**ФЕДЕРАЛЬНАЯ СЛУЖБА ПО НАДЗОРУ  
В СФЕРЕ ЗДРАВООХРАНЕНИЯ  
(РОСЗДРАВНАДЗОР)**

О безопасности  
медицинских изделий

## Информация для клиентов о корректирующих действиях по обеспечению безопасности на местах эксплуатации

Тема: Обновление программного обеспечения систем ARTIS с версией ПО VE20 до VE21

Рисунок 1: Положение С-дуги в особом случае

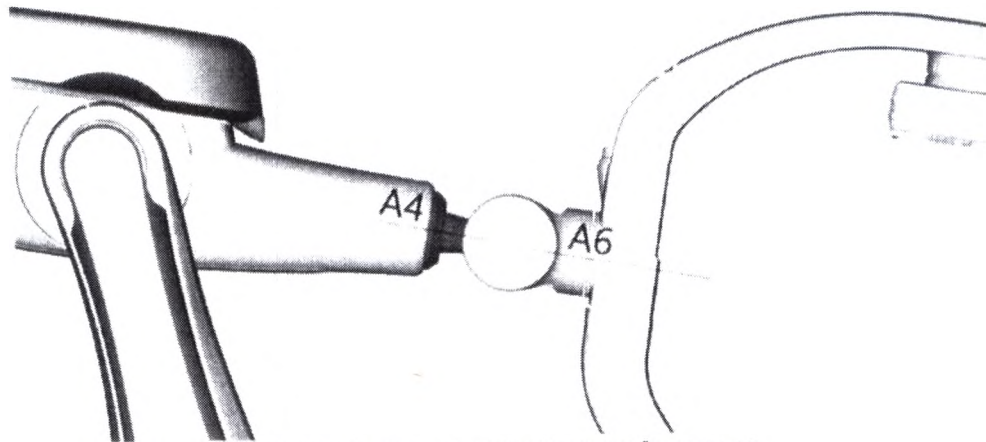
В особых, клинически нетипичных положениях штатива ARTIS pheno (см. рисунок 1) робот может перейти в так называемое особое положение, при котором движение может быть остановлено и заблокировано.

При возникновении этой проблемы все перемещения штатива блокируются и могут быть восстановлены только инженером по техническому обслуживанию. В зависимости от статуса вмешательства, ограниченной функциональности может быть недостаточно для продолжения лечения по плану. Это может привести к ситуации, когда необходимо отменить клиническое лечение или продолжить лечение на альтернативной системе.

Проблема была выявлена в ходе эксплуатации только в сочетании с неоптимальной настройкой системы. Первопричиной блокировки перемещения штатива является проблема программного обеспечения.

Пожалуйста, рассмотрите необходимость внедрения аварийных процедур для управления ситуациями, связанными с отказом вашей системы Artis, в соответствии с руководством пользователя.

Программное обеспечение будет обновлено.
